### ZESTAW ODPOWIEDZI NR 6

**Dotyczy postępowania nr 41/PN/2022 na wybór Wykonawcy dokumentacji wykonawczej oraz wykonania na jej podstawie w ramach generalnego wykonawstwa w formule „zaprojektuj i zbuduj” budynku biurowego z garażem podziemnym przy Al. Prymasa Tysiąclecia 83 w Warszawie wraz z uzyskaniem ostatecznej decyzji pozwolenia na użytkowanie**

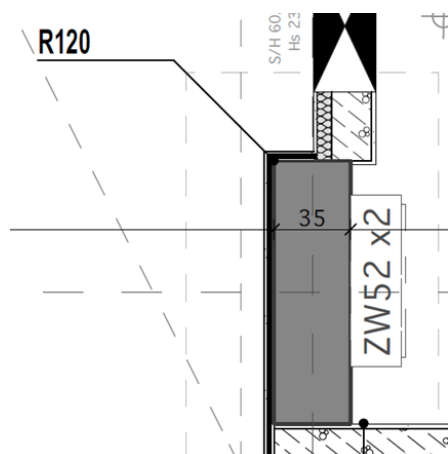
*Detal SZ5 nie przewiduje wykonanie izolacji przyziemia (wyłącznie hydroizolację), natomiast w zestawieniu materiałów już tak – prosimy o informację czy wymagają Państwo wykonania izolacji przyziemia oraz hydroizolacji (o której z kolei nie ma informacji w zestawieniu materiałów).*

Zamawiający wyjaśnia, że należy wykonać zarówno hydroizolację, jak i izolację termiczną.
